OFFICE
DE CONSULTATION PUBLIQUE
DE MONTRÉAL

PROJETS DE RÈGLEMENTS P-04-047-40 et P-07-017

**PLAN DIRECTEUR DE DÉVELOPPEMENT
DU SITE CONTRECOEUR**

RAPPORT DE CONSULTATION PUBLIQUE

Figure 2 : Affectation des sols, densités de construction et hauteurs en étages proposées pour le site Contrecoeur (adaptée de la présentation de la SHDM du 14 mai 2007, doc. 3.23, p. 10).

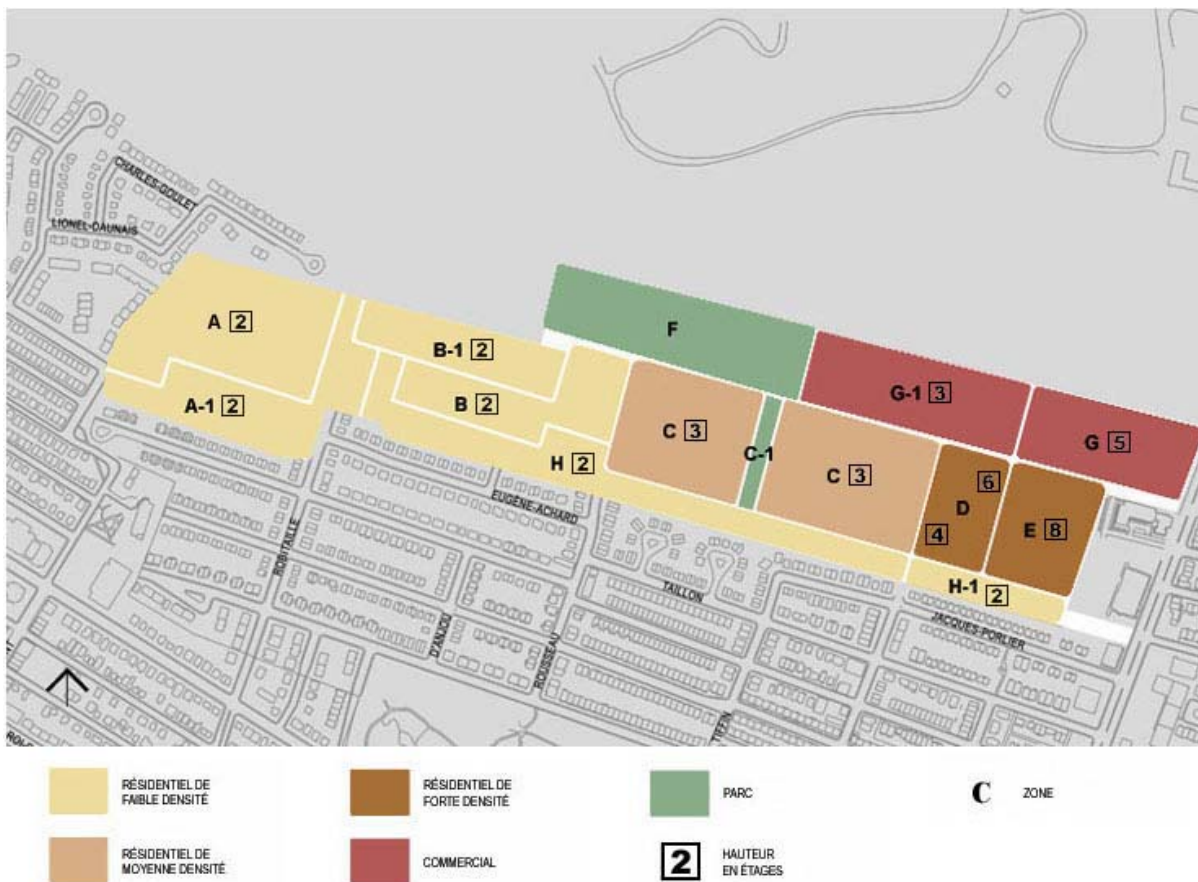
En réponse à ces préoccupations, la SHDM a proposé, au cours de la consultation publique, de modifier le concept d'aménagement afin de permettre la construction des unités de logements sociaux et abordables sur l'ensemble des secteurs C, D et E. Les unités unifamiliales construites dans les autres secteurs seraient vendues par l'entrepreneur, sur le marché privé. Les hauteurs de bâtiments prévues au projet de règlement ne seraient toutefois pas modifiées (M. Daniel Gauthier, doc. 7.3, p. 41).

- *La commission note que la SHDM est disposée à modifier son concept d'aménagement afin de mieux répartir l'occupation des unités d'habitation, dans les secteurs prévus pour la construction de logements sociaux et abordables.*

- *Considérant que les aspects liés à l'architecture et au design urbain du projet ne sont pas encore définis, et compte tenu des commentaires reçus dans le cadre de l'audience, la commission est d'avis qu'il y aurait lieu de bonifier le concept d'aménagement. Ceci permettrait par exemple de modifier la répartition des hauteurs des bâtiments sur le site et, comme on le verra plus loin, de tenir compte des préoccupations des participants concernant, entre autres, la circulation locale, la distribution des espaces libres, de même que l'intégration de liens cyclables et piétonniers.*

- *La commission est d'avis que le plan de développement du site Contrecoeur doit être révisé afin de tenir compte des préoccupations et suggestions soulevées par les participants à la consultation publique, par le CAU, ainsi que par les professionnels de la Ville et des arrondissements concernés. Cette révision pourrait avoir un impact sur les modifications proposées au Plan et à la réglementation d'urbanisme.*
